第14回 耳川水系総合土砂管理に関する評価・改善委員会

問題・課題評価資料【ダム領域】

令和7年7月28日

図9-5 ダム貯水池の堆砂形状 (山須原ダム)

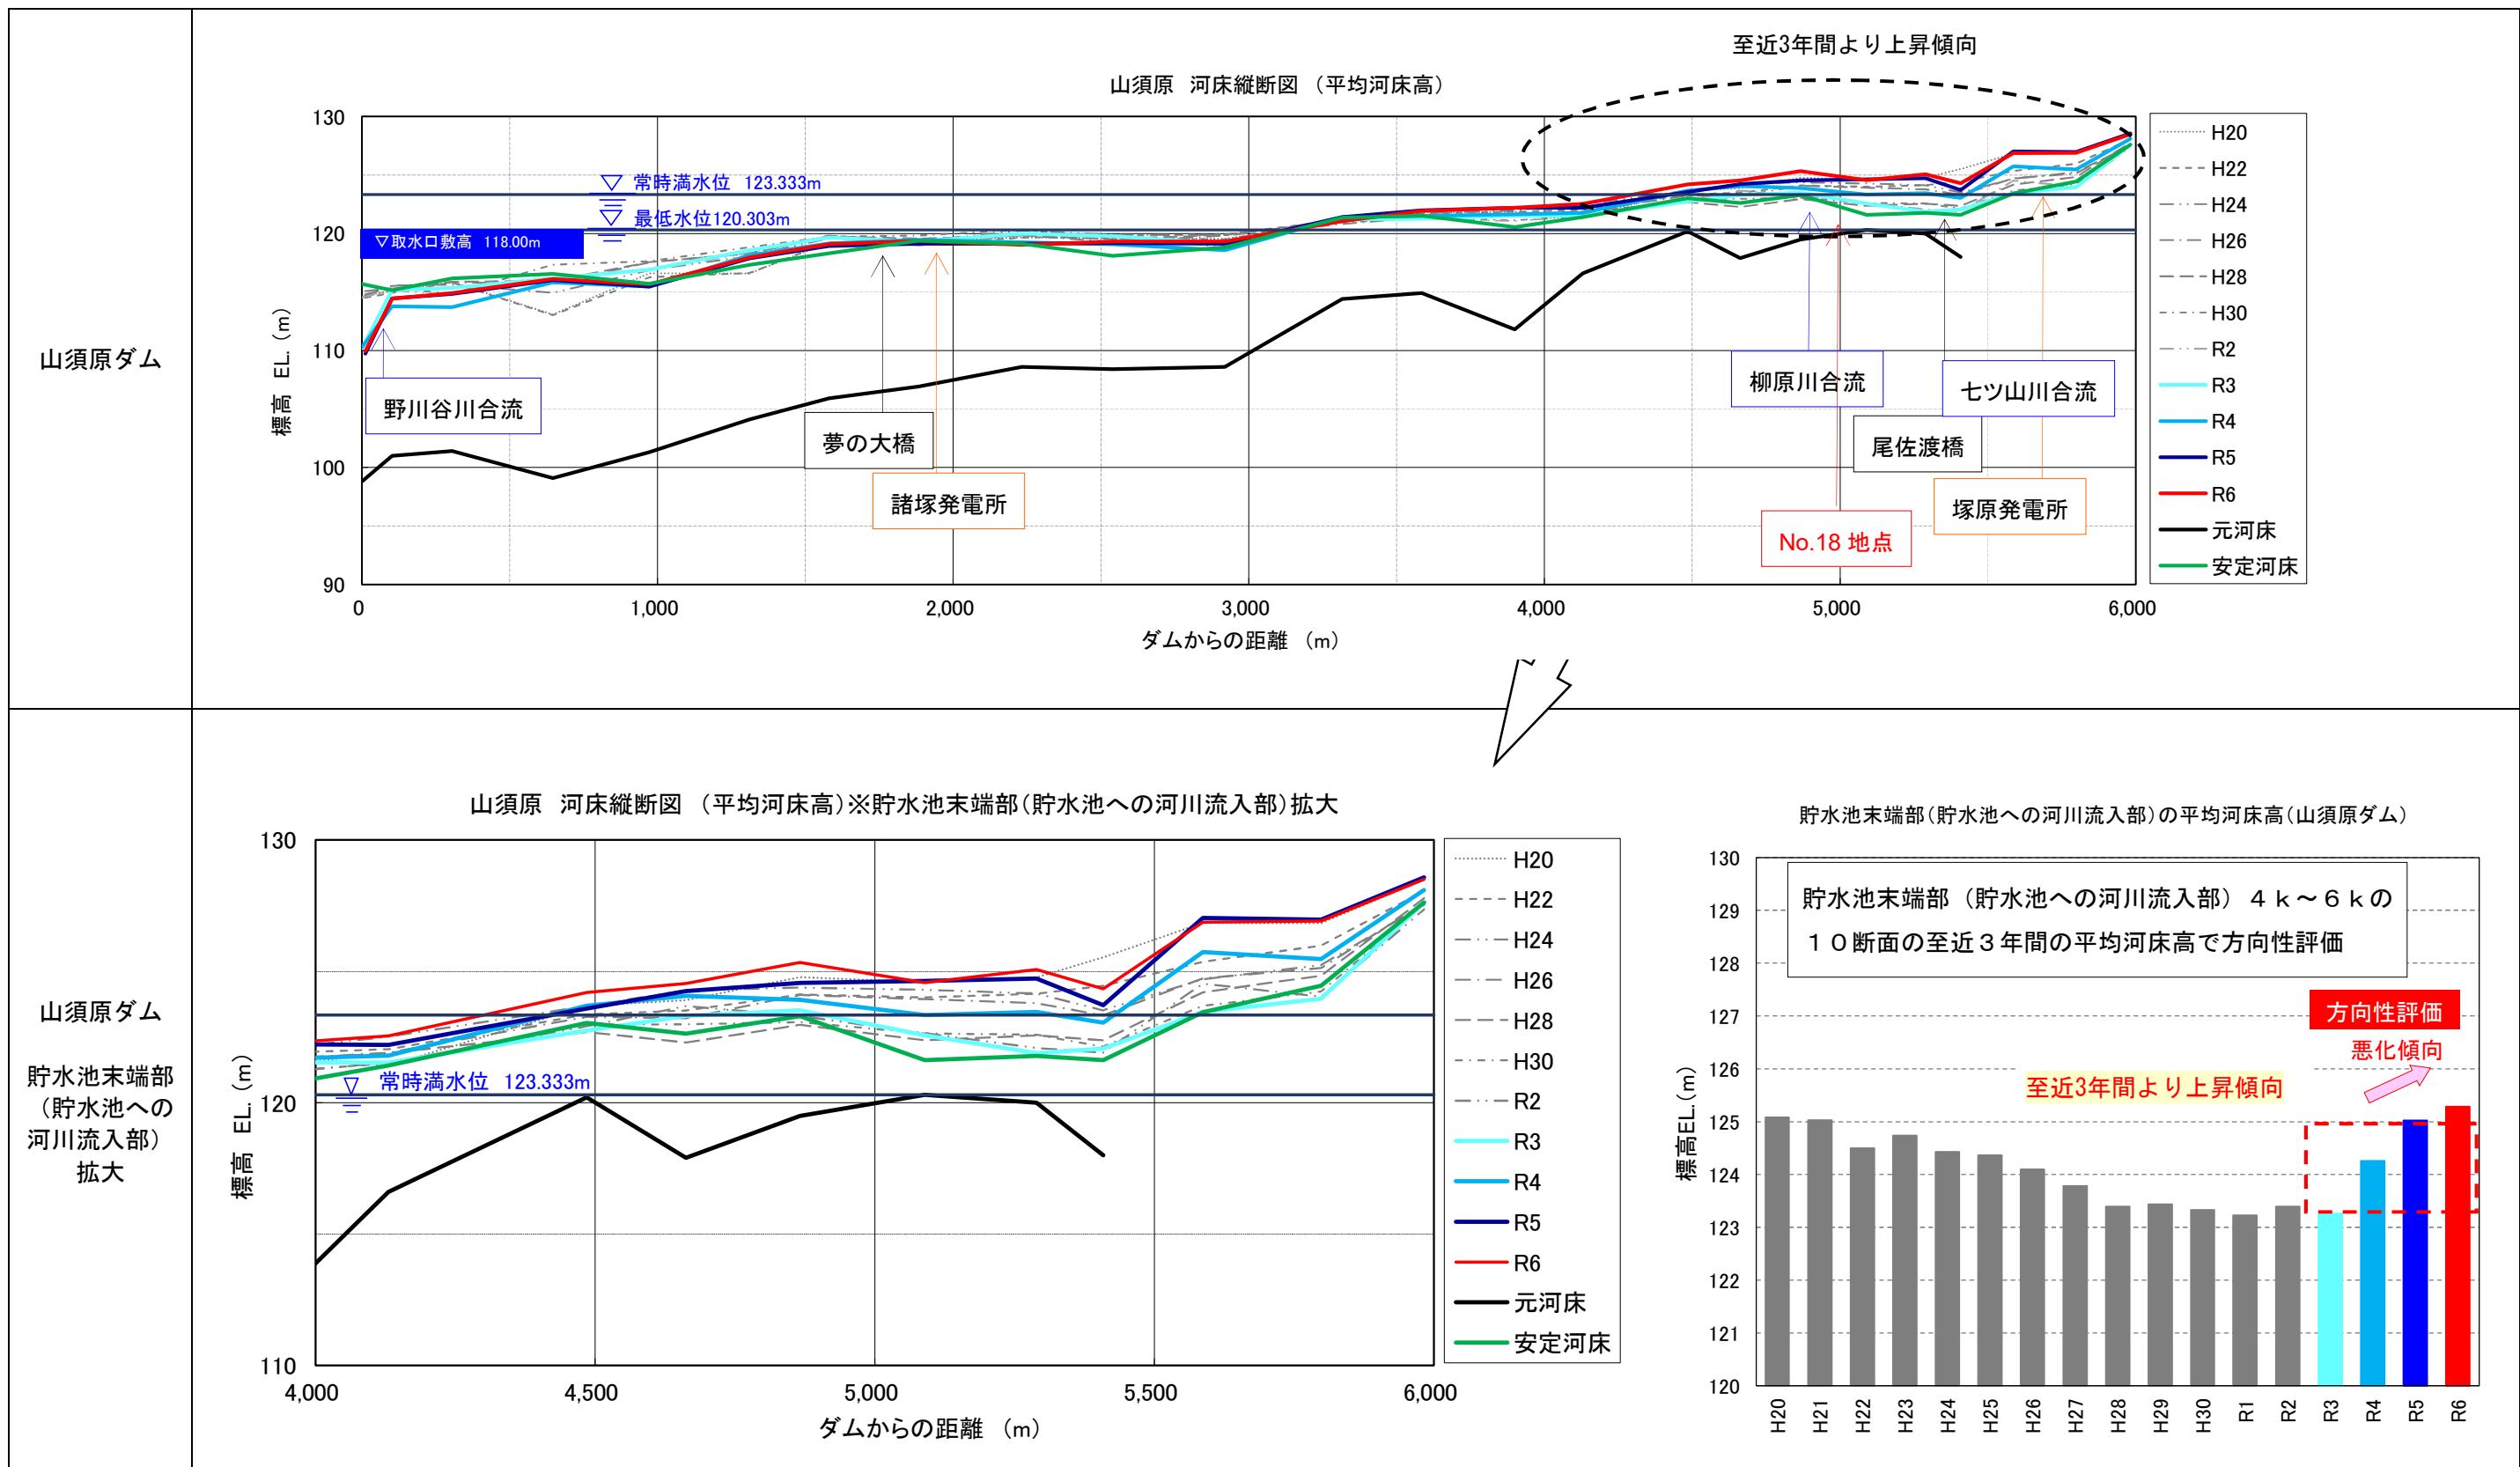
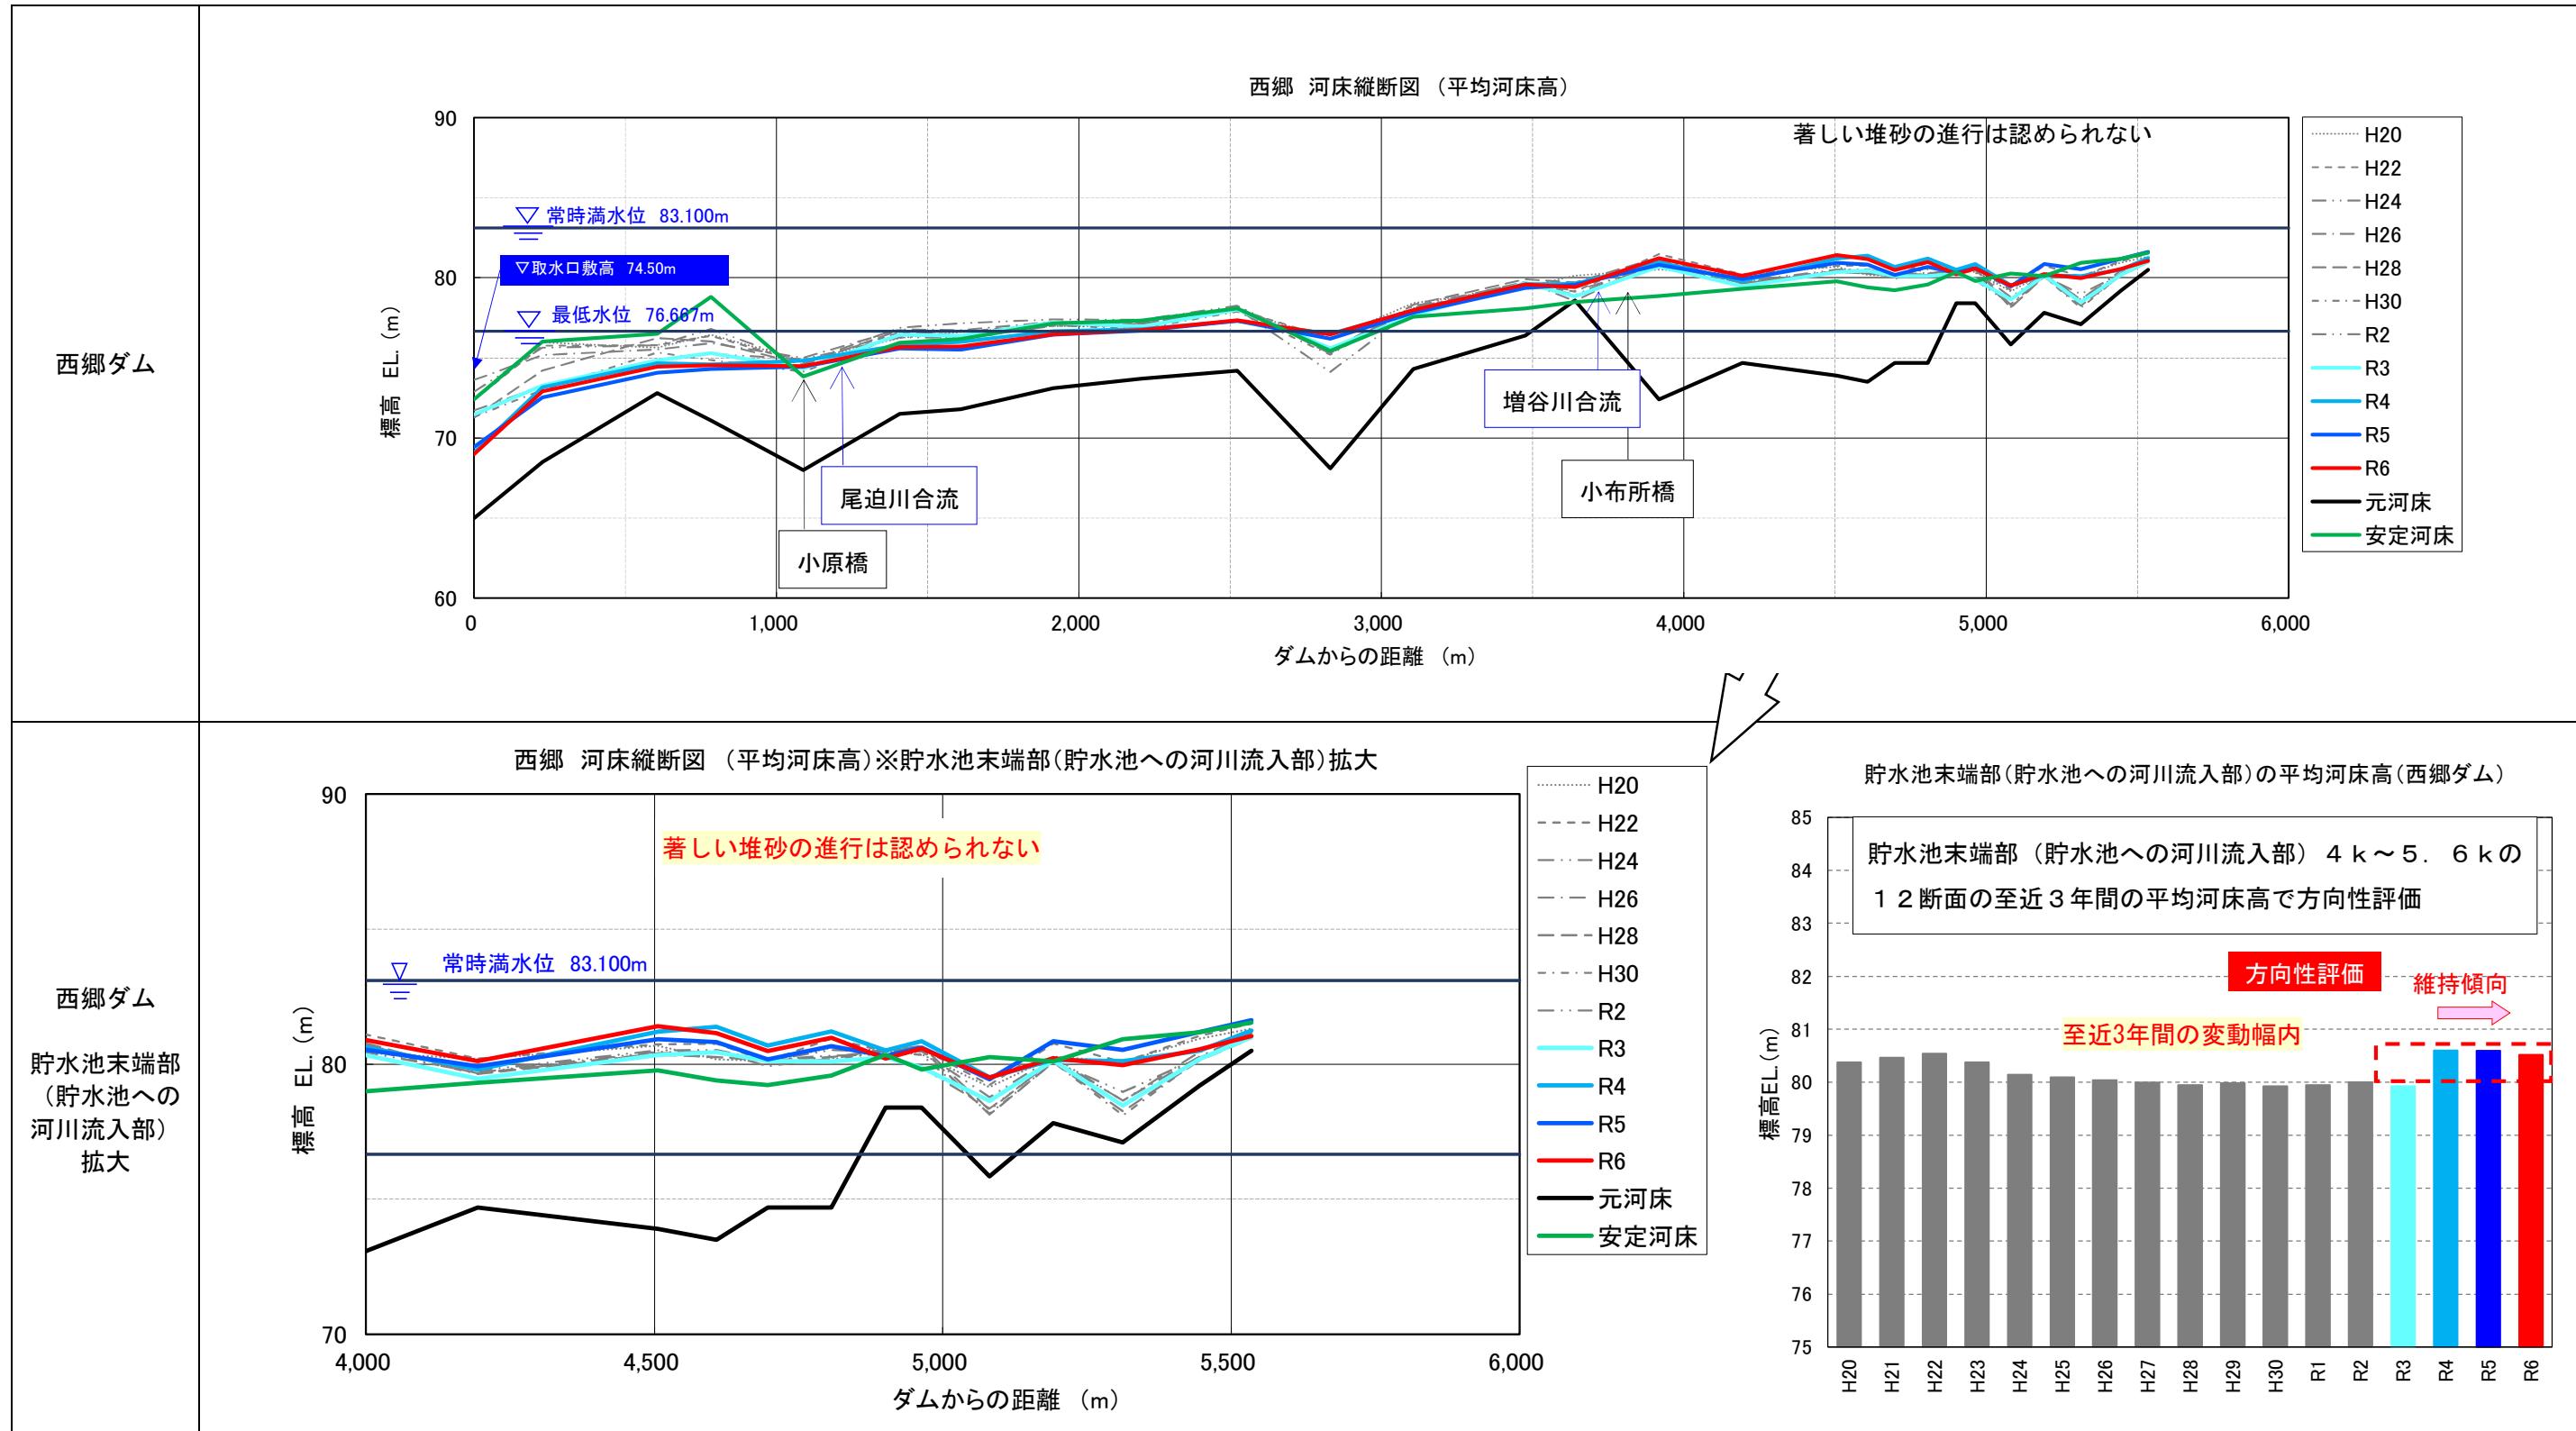
領域	総合土砂管理上の問題・課題	モニタリング項目	説明頁	主従関係	ワーキング時点での事務局案					ワーキンググループの評価				
					評価結果の概要		個別評価		総合評価	事務局案に対する意見等		個別評価※1		評価※2
							方向性	状態				方向性	状態	
ダム領域	(9)貯水池末端部(貯水池への河川流入部)治水安全度	12.ダム堆砂	2		ダム貯水池末端部(貯水池への河川流入部)の河床高は、至近3年間と比較すると、「悪化傾向」と評価される。状態は、背水の影響はみられないことから、「普通状態」と評価される。	C	b	×	【ダム領域目標】 土砂移動の連続性を回復させ、ダムの適切な運用・管理により川の機能の再生を目指す。 【ダム領域評価:『△』】 【評価コメント】 令和6年度は、ダム堆砂(貯水池末端部)、水質、漁獲量(内水面)に関して「悪化傾向」、また、ダム堆砂(利水容量)、水質、ヒアリング(漁獲量(内水面)、河床材料)に関して「悪い状態」の評価があつたが、その他の項目は概ね「普通状態」が維持されていることから、ダム領域は総合的に「△」と評価される。	背水の影響によらず、各ダム末端や河岸に土砂がたまつた状態がある。 →委員から頂いた意見を基に一部評価を修正(状態評価:b→c)	C	c	×	×

②状態：上椎葉ダム、岩屋戸ダム、塚原ダム、西郷ダム、大内原ダム、諸塚ダムとともに、貯水池末端部（貯水池への河川流入部）の堆砂による背水被害は確認されなかったが、WGで各ダム末端や河岸に土砂がたまつた状態がある意見より、状態は「悪い状態」と評価される。【評価結果：c】
